敦賀発電所2号炉
敷地の地形，地質・地質構造について
(コメント回答)
補足説明資料2
ボーリングコアの再観察結果(その1)

令和3年4月15日
日本原子力発電株式会社

- 本資料は、ボーリング柱状図作成後のボーリングコアの肉眼による再観察により、破碎部範囲の見直し、節理等の破碎部としていない箇所の説明及び断層岩区分の評価を取りまとめたものである。
- 破碎部の断層岩区分の評価については、狩野・村田(1998)の定義を参考に、原岩組織の有無、細粒部の連続性・直線性、コアの硬軟等により行った。
- 本資料には、肉眼観察による断層岩区分の評価でカタクレーサイトと評価した破碎部、薄片観察による断層岩区分を実施していない破碎部を対象に取りまとめている。肉眼観察による断層岩区分の評価が断層ガウジあるいは断層角礫であり、薄片観察による断層岩区分の評価においても変更がない箇所は、薄片観察結果(補足説明資料3)に取りまとめている。
- 本資料では、K断層の連続性評価に関わる10孔について取りまとめており、その他のボーリング孔については、今後提出する。

H27-B-3 深度19.59m: 破碎部としていない箇所

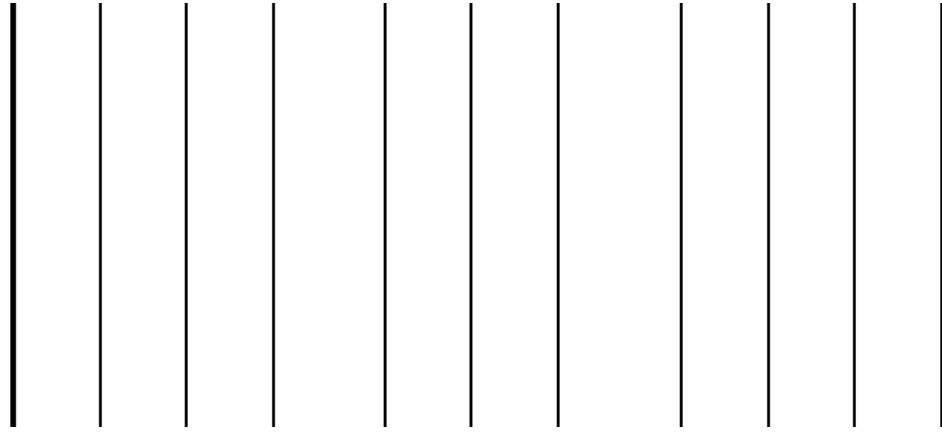
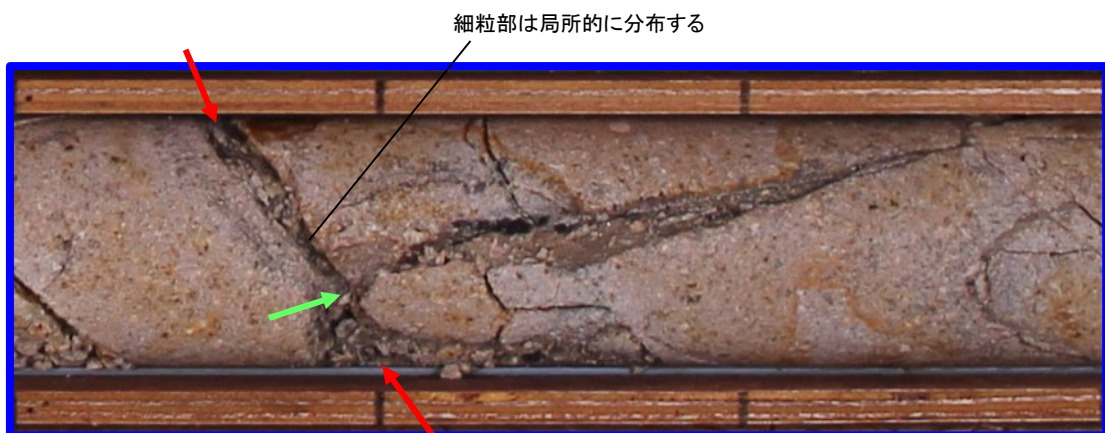
・「19.59m: 40° と80° 割れ目が交差。80° 割れ目は40° 割れ目に切られている。」と記載の箇所については、40° 割れ目には細粒部が局所的にしか分布せず、割れ目の周辺岩盤には原岩組織が認められ、系統的な割れ目も存在しないことから、破碎部ではないと判断した。

H27-B-3 深度96.52~97.60m: 破碎部としていない箇所

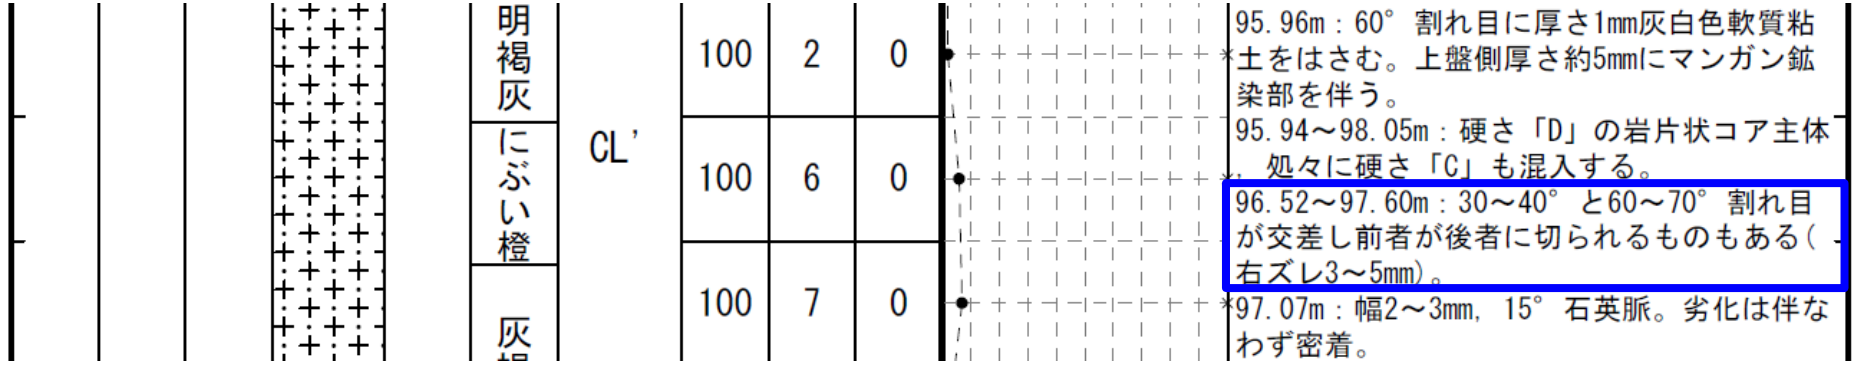
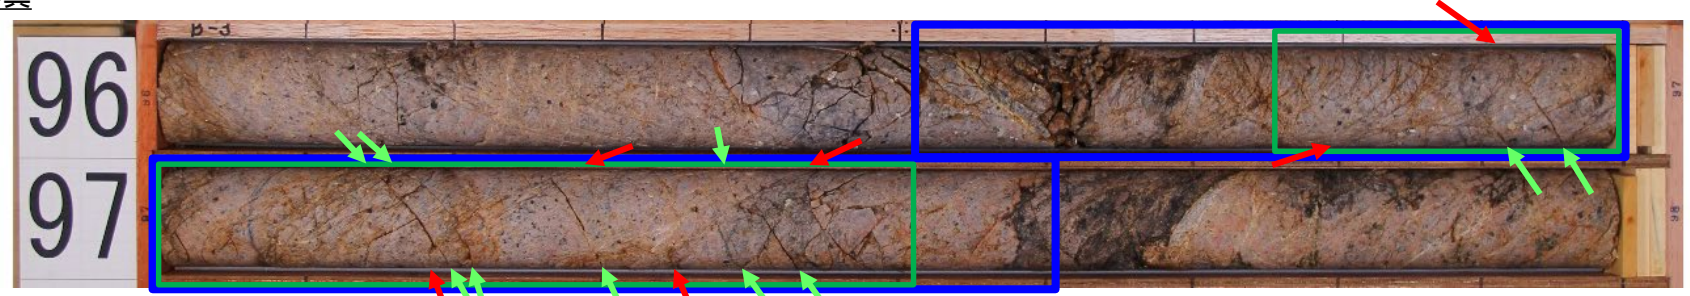
・「96.52~97.60m: 30~40° と60~70° 割れ目が交差し前者が後者に切られるものもある(右ズレ3~5mm)。」と記載の箇所については、60~70° 割れ目に細粒部は認められず、割れ目周辺の岩盤に原岩組織が認められることから、破碎部ではないと判断した。

H27-B-3 深度110.30~110.95m : 破碎部としていない箇所

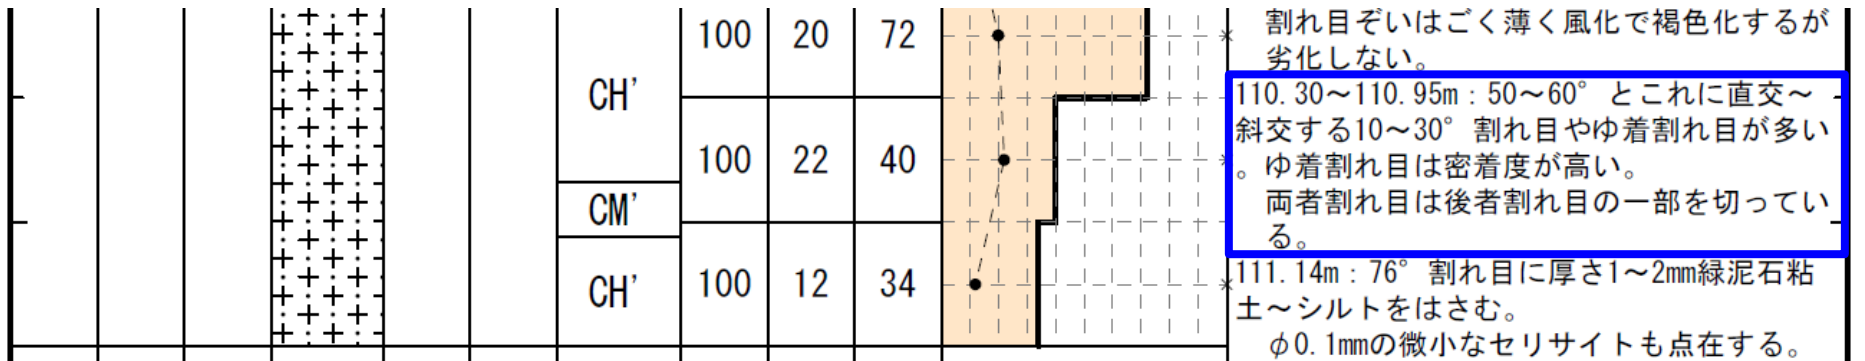
・「110.30~110.95m: 50~60° とこれに直交~斜交する10~30° 割れ目やゆ着割れ目が多い。ゆ着割れ目は密着度が高い。両者割れ目は後者割れ目の一部を切っている。」と記載の箇所については、50~60° 割れ目には細粒部が認められないこと、50~60° 割れ目と交差して、ずれていない低角度のゆ着割れ目が認められること、割れ目周辺の岩盤に原岩組織が認められ、50~60° 割れ目に系統性が認められないことから、破碎部ではないと判断した。

H27-B-4 深度31.87~31.91m: 破碎部としていない箇所

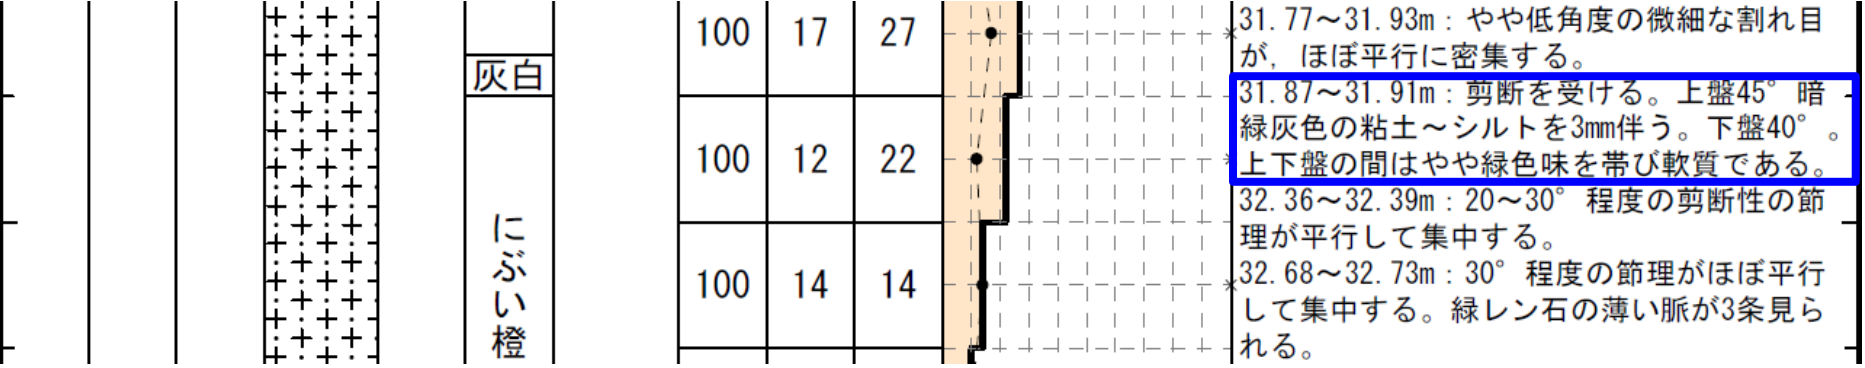
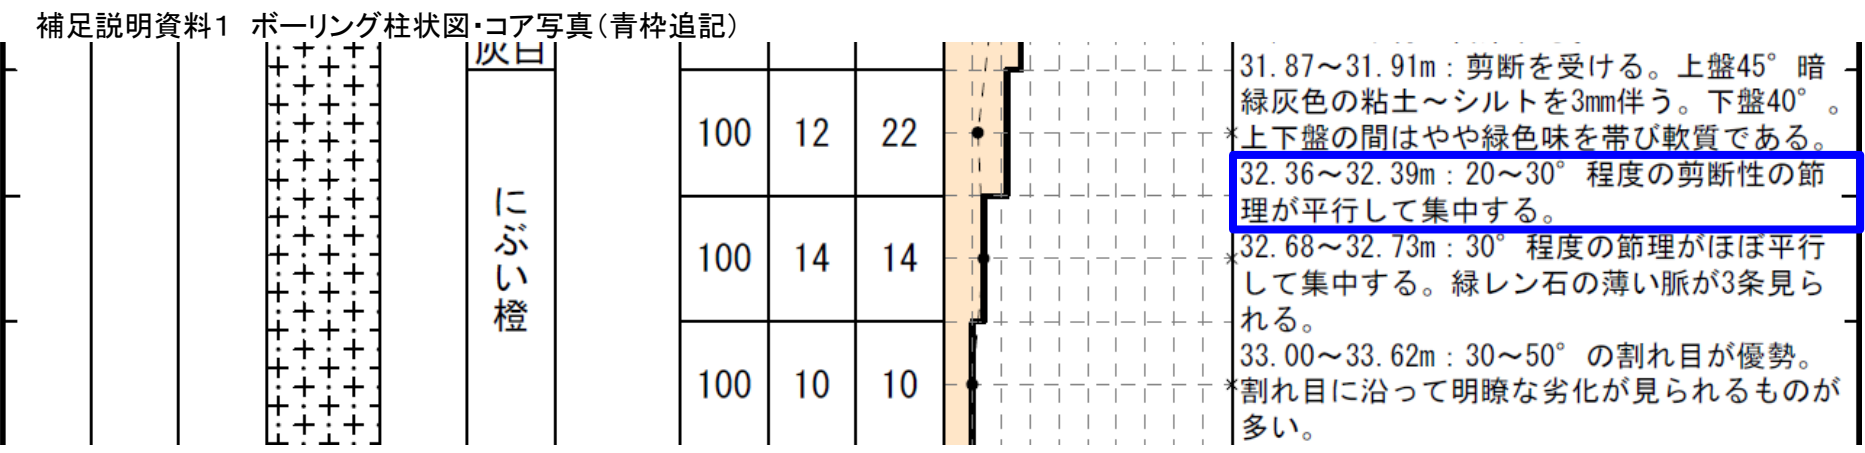
「31.87~31.91m: 剪断を受ける。上盤45° 暗緑灰色の粘土~シルトを3mm伴う。下盤40°。上下盤の間はやや緑色味を帯び軟質である。」と記載の箇所については、上端・下端の割れ目沿いの粘土~シルトは途中でせん滅し、連続性に乏しく、軟質な区間及び周辺岩盤には原岩組織が認められ、系統的な割れ目も存在しないことから、破碎部ではないと判断した。

H27-B-4 深度48.38m: 破碎部範囲の見直し, 断層岩区分の評価

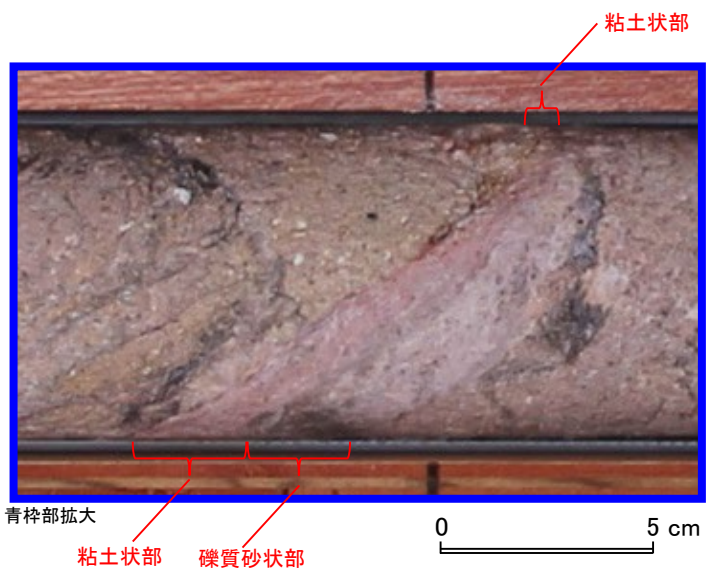
・深度48.38mの「破碎部」と記載の箇所については、破碎部の範囲は深度48.39～48.43mであると判断した。
・深度48.39～48.43mの破碎部は、粘土状部及び礫質砂状部からなり、原岩組織が認められる岩片を主体とし基質も細粒化した岩片からなる組織は認められないが、粘土状部と礫質砂状部の境界面は波打ち直線性に乏しく、全体に硬質であることからカタクレーサイトであると判断した。

* 粘土状部については、その後、薄片試料による観察を行い、カタクレーサイトの組織の特徴が認められたことから、カタクレーサイトと判断した。(補足説明資料3)

H27-B-4 深度96.20~96.32m: 破碎部としていない箇所

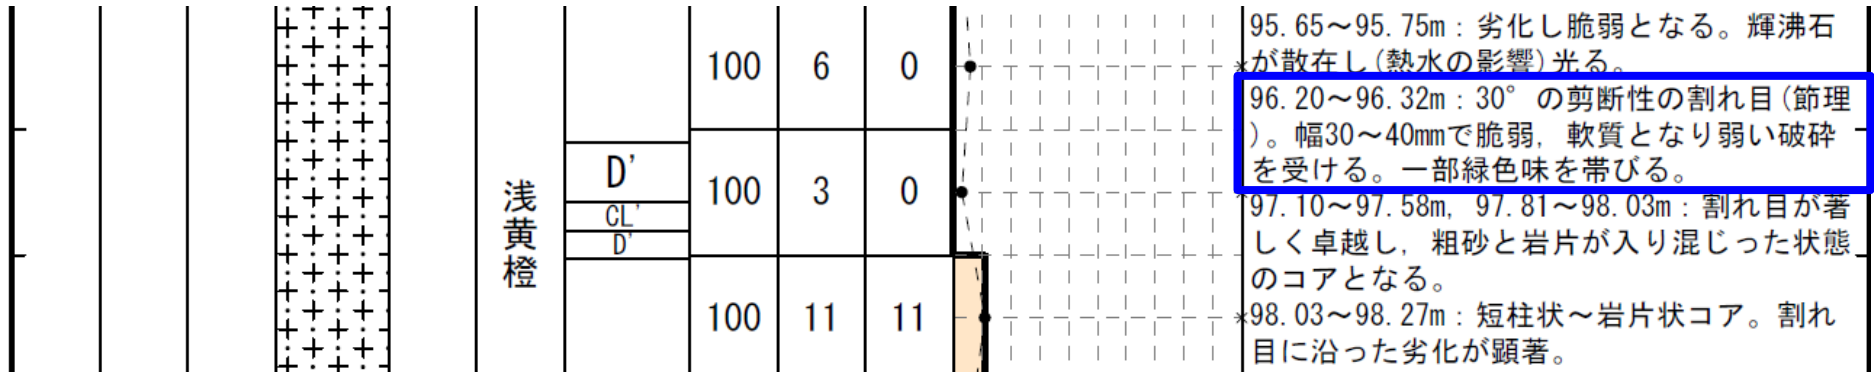
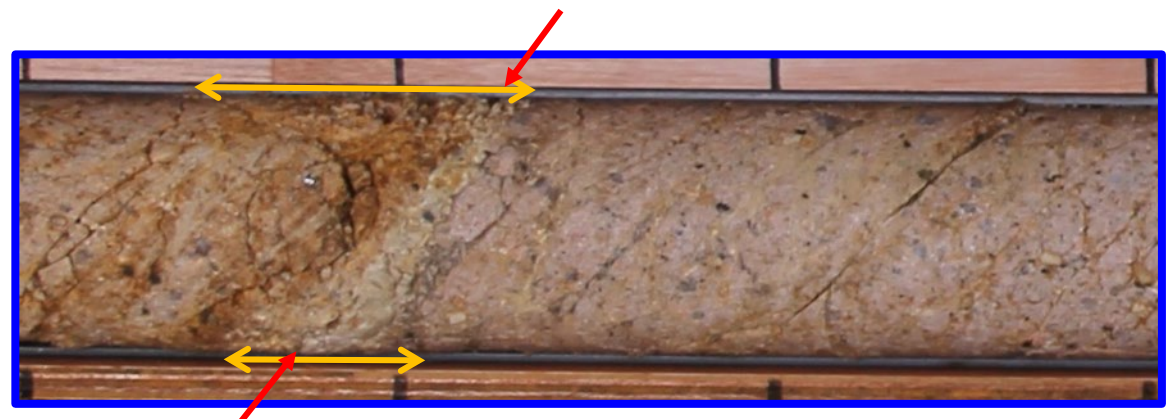
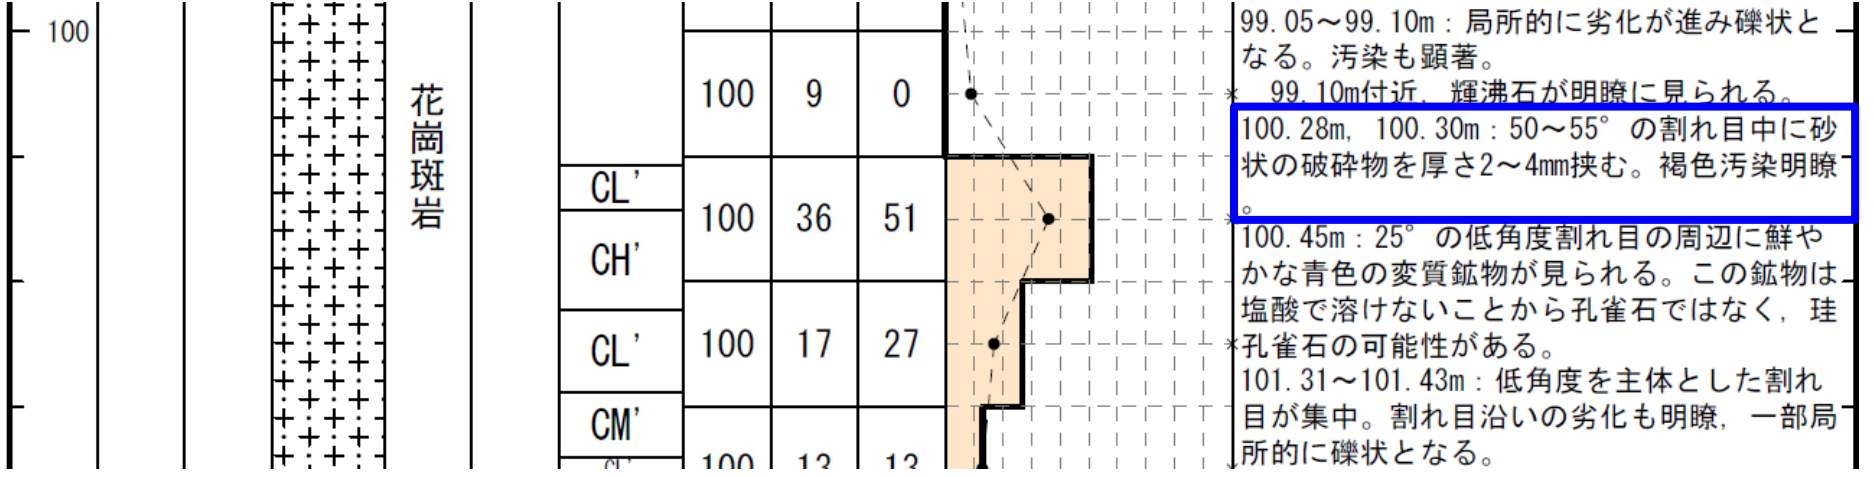
・「96.20~96.32m: 30° の剪断性の割れ目(節理)。幅30~40mmで脆弱, 軟質となり弱い破碎を受ける。一部緑色味を帯びる。」と記載の箇所については, 脆弱部の境界が不明瞭で凹凸があり, 脆弱部中の礫や岩片に定向配列が認められない。また, 脆弱部周辺の岩盤には原岩組織が認められ, 系統的な割れ目も存在しないことから, 破碎部ではないと判断した。
